**Avis de la Mission régionale d'autorité environnementale
de la région Nouvelle-Aquitaine sur
un projet de centrale photovoltaïque aux lieux dits
« la Grande Ribière » et « la Terrade »
à Bourgneuf (23)**

n°MRAe 2021APNA11

Projet de centrale photovoltaïque au sol sur la commune de Bourganeuf (23030)

Réponse du pétitionnaire à l'avis de l'Autorité Environnementale (MRAe)

Cartographie concernant les captages AEP (extrait de l'étude d'impact page 168)

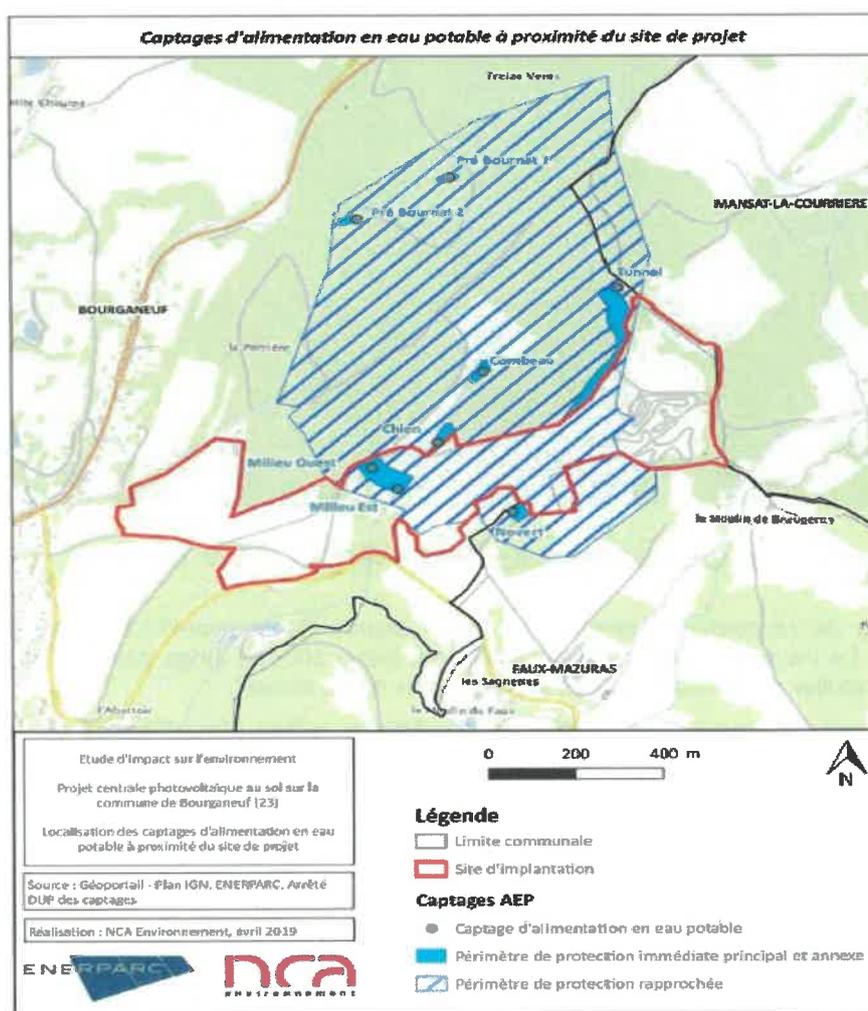
La MRAe recommande de faire figurer dans le dossier une carte superposant le plan masse du projet et périmètres de protection d'adduction d'eau potable, et en particulier le périmètre immédiat des captages.

Figure 1: Superposition, plan de masse et périmètres de protection d'adduction d'eau potable

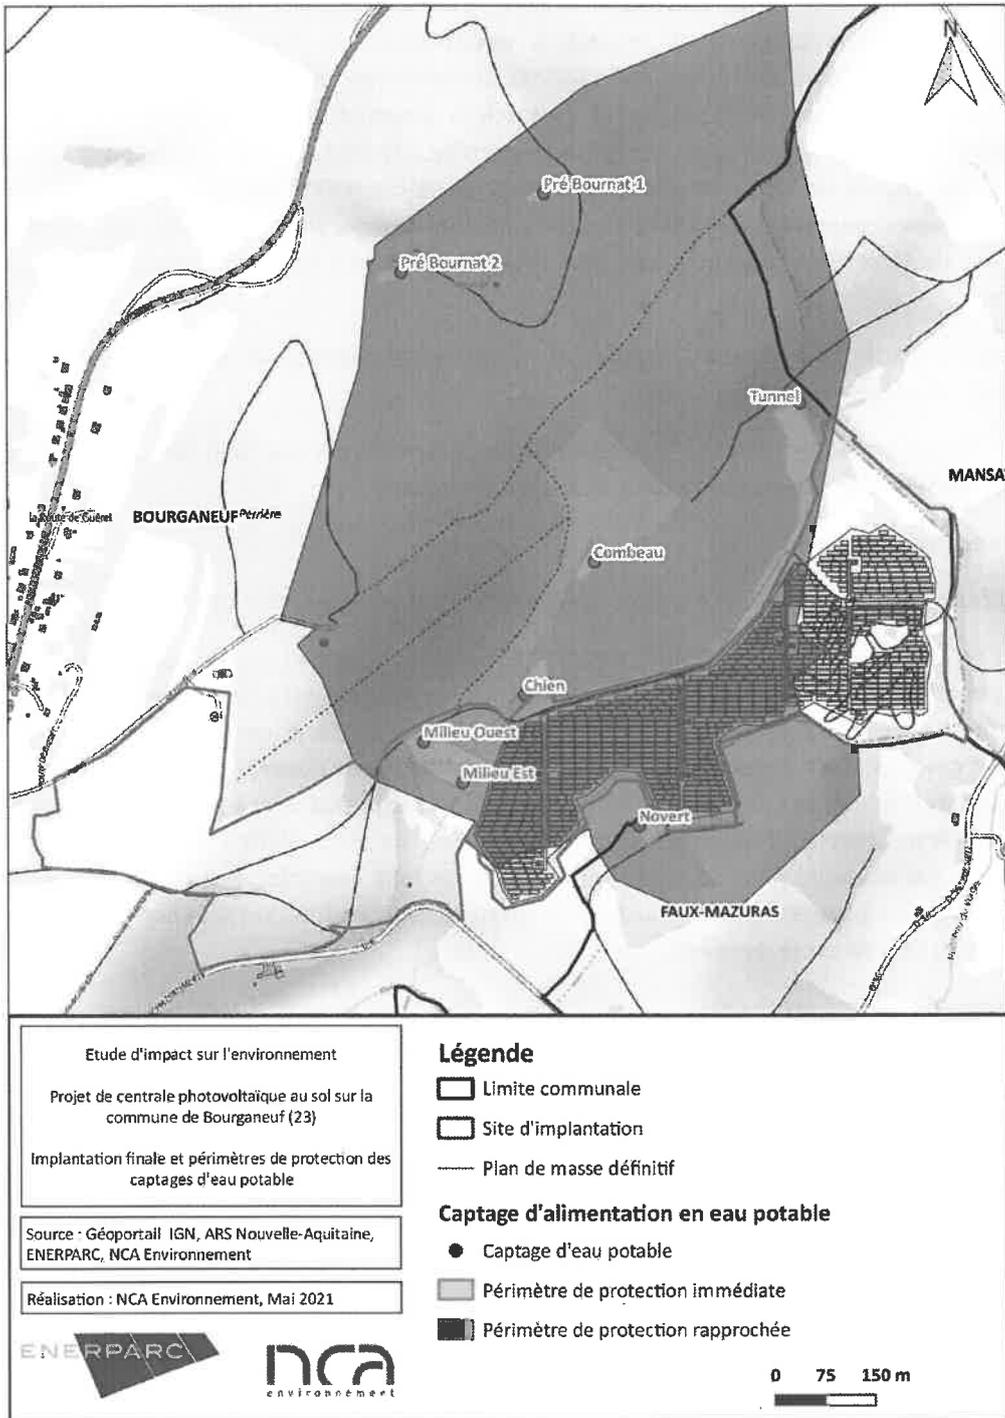
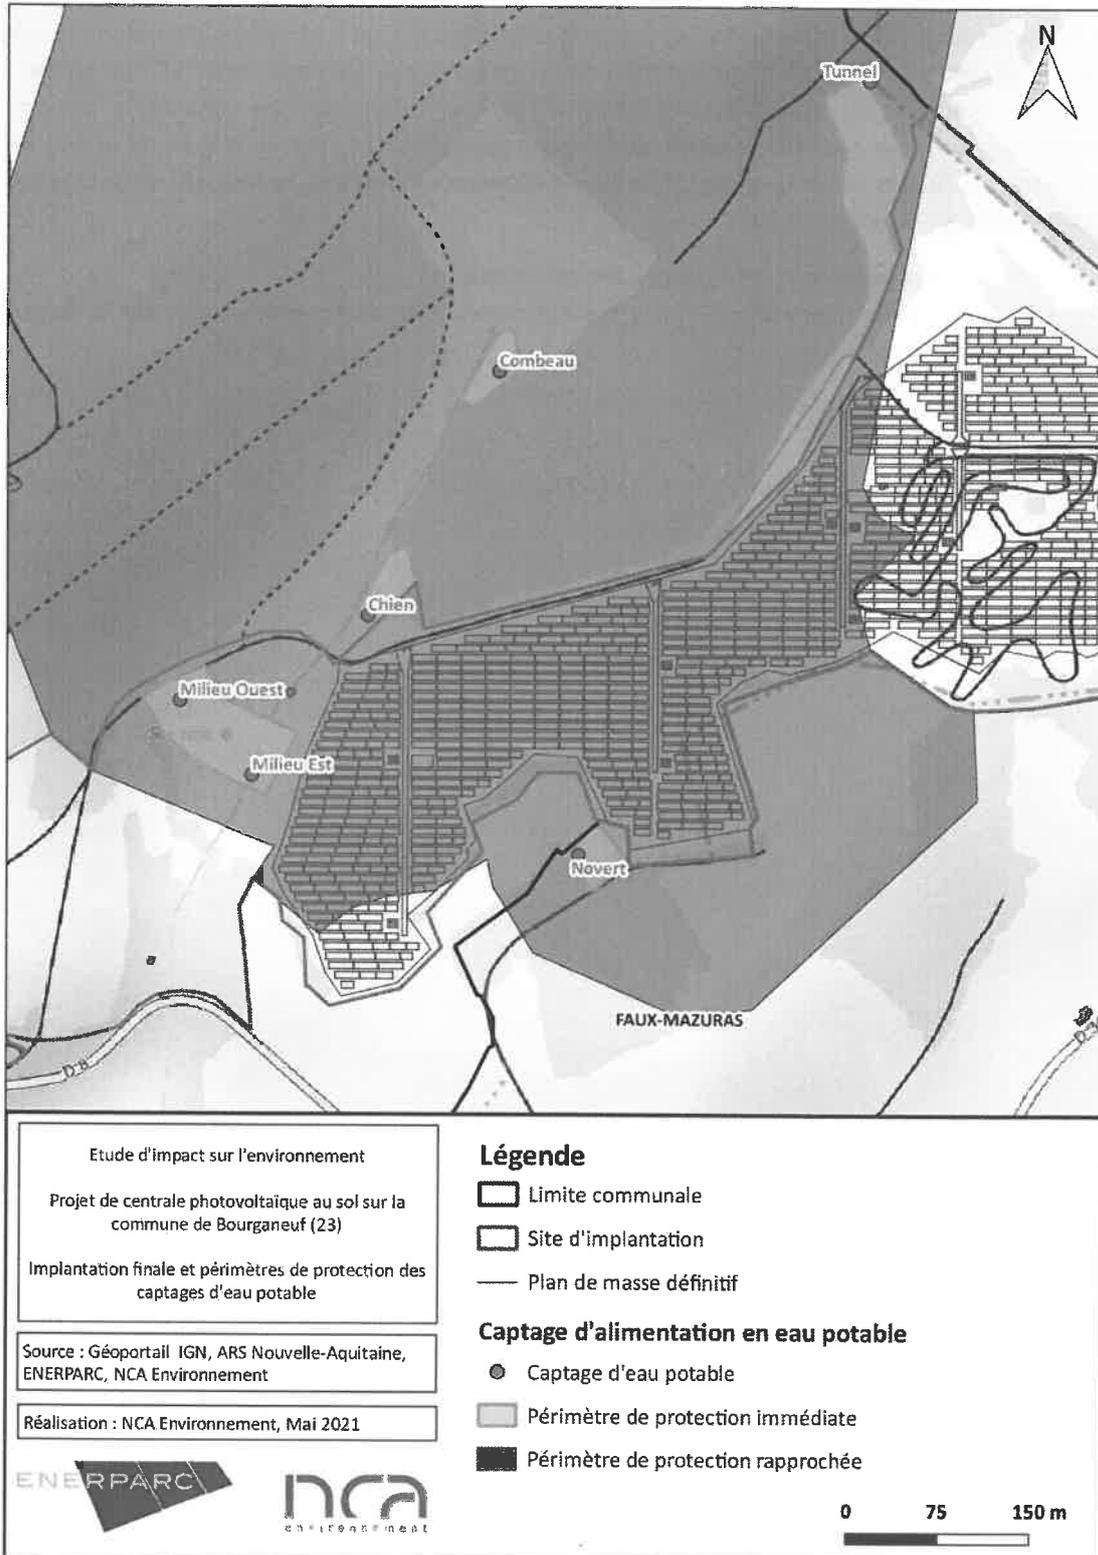
« La MRAe recommande de faire figurer dans le dossier une carte superposant le plan masse du projet et périmètres de protection d'adduction d'eau potable, et en particulier le périmètre immédiat des captages. »

Les premiers plans présentés en pages suivantes montrent bien le soin du développeur à éviter toute emprise du projet en zone de protection immédiate des captages d'eau, conformément aux exigences ressorties des premiers échanges avec l'ARS (agence régionale de santé), ces derniers étant détaillés plus loin dans le document.

Illustration de la prise en compte des recommandations du SDIS

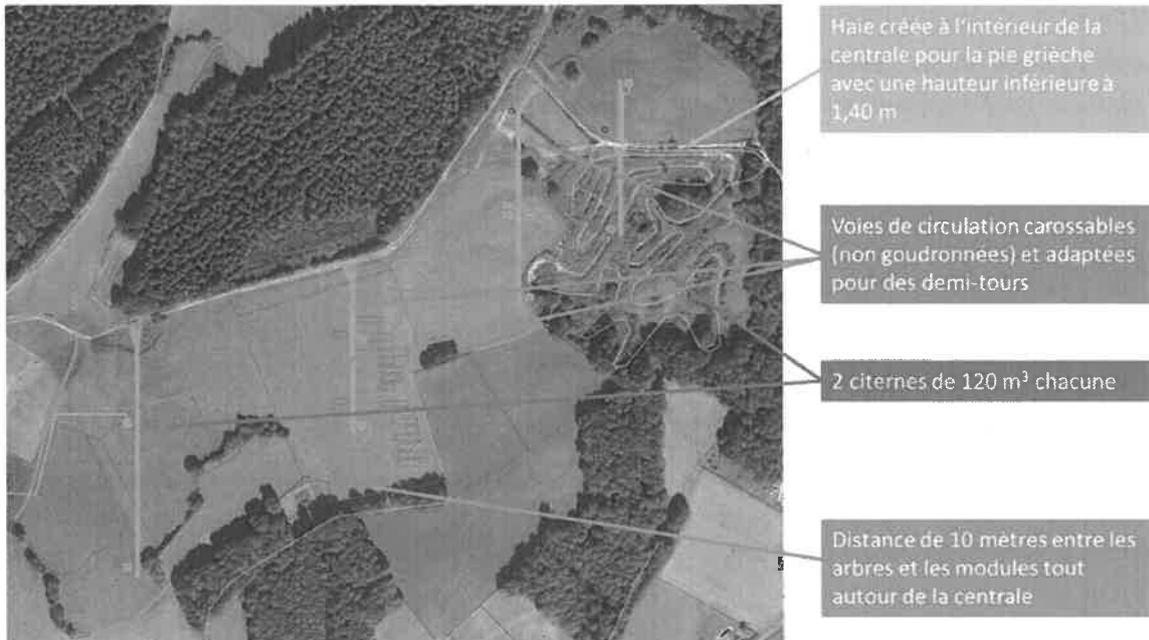
« L'étude indique page 350 que le porteur de projet contactera le SDIS et respectera ses préconisations. Il y aurait lieu de confirmer la réelle prise en compte de ces différentes mesures dans le dossier présenté au public ».

Le SDIS a bien été consulté sur l'ensemble des phases de développement du projet, et sont retranscrits ci-dessous les principaux éléments qui ont été portés à notre connaissance pour adapter le plan de masse.

Les voiries : Elles doivent faire 3 mètres de large et être carrossables par des camions. Il sera également nécessaire de laisser une route de 3 mètres en périphérie, entre les modules et la clôture. Il faudra par ailleurs prévoir une zone de demi-tour pour les véhicules pour les voies en impasse supérieures à 60 m.

Prise en compte des boisements et prairies : Il sera nécessaire de respecter une distance minimale de 10 mètres par rapport aux surfaces boisées pour l'implantation, et entretenir ces surfaces. Les haies créées à l'intérieur de la centrale ne sont pas considérées comme des boisements si elles ne dépassent pas 1,40 m de hauteur.

Toutes ces préconisations ont été prises en compte dans la conception du projet et dans l'étude. L'application de certaines d'entre elles est visible dans le plan de masse ci-dessous.
